Pyhtään aurinkopuiston yleiskaava, osallistumis- ja arviointisuunnitelma nähtävillä 14.11.-13.12.2024

Kaakkois-Suomen ELY-keskuksen lausunto aurinkopuiston yleiskaavan osallistumis- ja arviointisuunnitelmasta, Pyhtää

Tämä lausunto koskee:
Pyhtään Aurinkopuiston OAS

Kuva 1. Fingridin voimajohto.

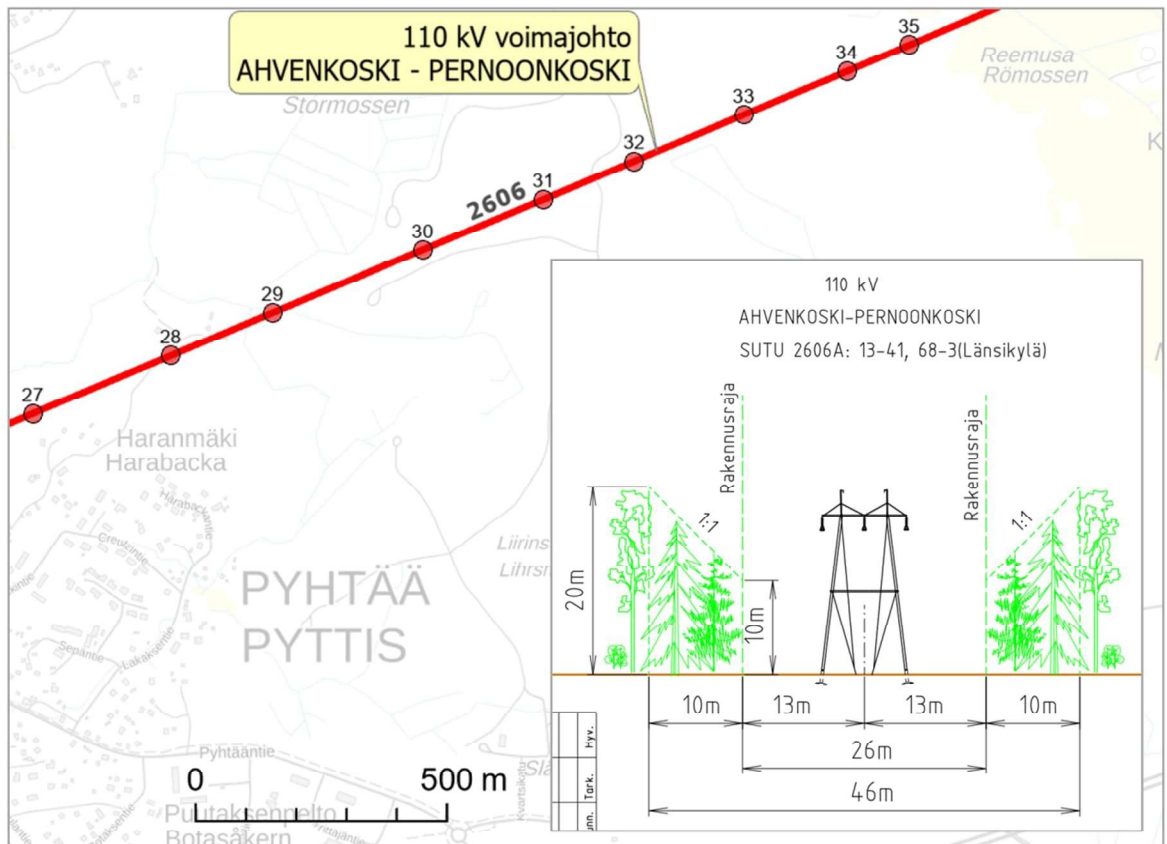
Osayleiskaavan alueella sijaitsee **Fingridin 110 voimajohto Ahvenkoski-Pernoonskoski (2606A)**. Sitä varten on lunastettu kiinteistön käyttöoikeuden supistus 46 metriä leveälle johtoalueelle, jolloin johtoalue muodostuu 26 metriä leveästä johtoaukeasta ja johtoaukean molemmin puolin olevista 10 metriä leveistä reunavyöhykkeistä, joilla puuston kasvua on rajoitettu (ks. kuva 1). Rakennusrajoitusta merkitsevä rakennusraja ulottuu nykyisin 13 metrin etäisyydelle molemmin puolin 110 kV voimajohdon keskilinjasta. Fingridillä on pitkän aikavälin tavoitteena päivittää rakennusrajat reunavyöhykkeiden ulkoreunaan siten, että rakennusrajoitus koskee koko johtoaluetta. Kaavoituksessa on suositeltavaa, että voimajohtoa varten varattuna alueen osana käytetään voimajohtoalueen kokonaisleveyttä eikä tälle alueelle osoiteta rakennusaloja. Näin varmistetaan sähköturvallisuuden näkökulmasta, että rakennelmien, rakennusten ja voimajohdon väliin jää riittävä etäisyys.

Tuomme taustaksi esille tekniset minimivaatimukset aurinkovoimaloiden sijoitukseen. Niistä ilmenee mm. se, että aurinkovoimalat tulee sijoittaa johtoaukean ulkopuolelle (ks. infolaatikko). Voimajohtoalueelle ei voida sijoittaa rakennuksia tai rakennelmia ilman erityistä lupaa. Em. rakenteet tai laitteet eivät pääsääntöisesti saa olla yli kaksi metriä korkeita. Rakennusrajoitusalue koskee maanpäällisiä ja maanalaisia rakennuksia.

Edellä mainitusta syistä aurinkovoimalat on sijoitettava kantaverkon voimajohtojen johtoaukeiden ulkopuolelle. Aurinkovoimalan sijoittamisessa on huomioitava tarvittaessa voimajohdon rakennusrajoitusalue sekä maadoituspotentiaalista aiheutuva vaarajännitealue. Ennen johtoalueella tai sen läheisyydessä tapahtuvan työskentelyn aloittamista on ehdottomasti pyydettävä työskentelyohjeet voimajohdon omistajalta.

Liite_1_Verkkokartta.pdf

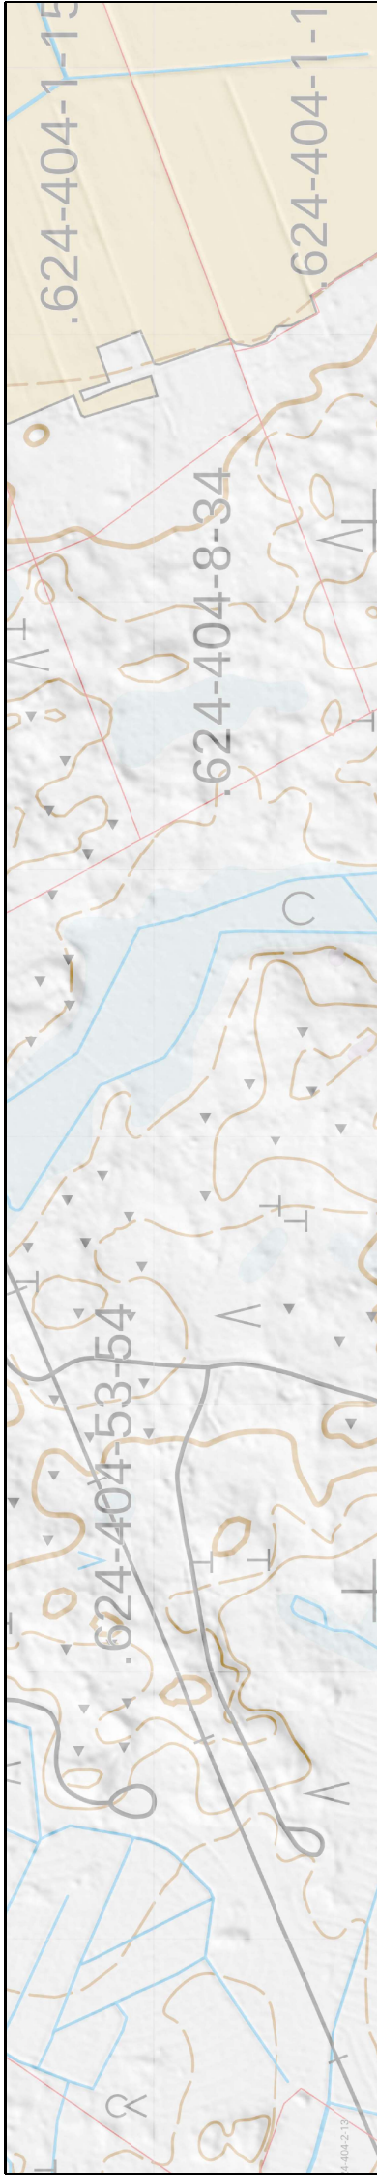
kaava-alueella tai sen läheisyydessä sijaitsee meidän 20 kV ja 0,4 kV ilmajohtoja ja maakaapeleita. Verkkokartassa maakaapelit on esitetty katkoviivalla ja ilmajohtot yhtenäisellä viivalla, sinisellä 0,4 kV ja vihreällä 20 kV. Kymenlaakson Sähköverkko Oy:llä ei ole huomauttamista, mikäli seuraavat ehdot huomioidaan:

- Sähköverkkoon kuuluvien johtojen ja laitteiden sijoittamista varten varataan riittävät tilat.
- Huomioidaan nykyiset sähköjohdot alueella. Johdoista liitekartta.
- Tilaaaja vastaa rakentamisen aiheuttamista mahdollisista johtojen siirtokustannuksista
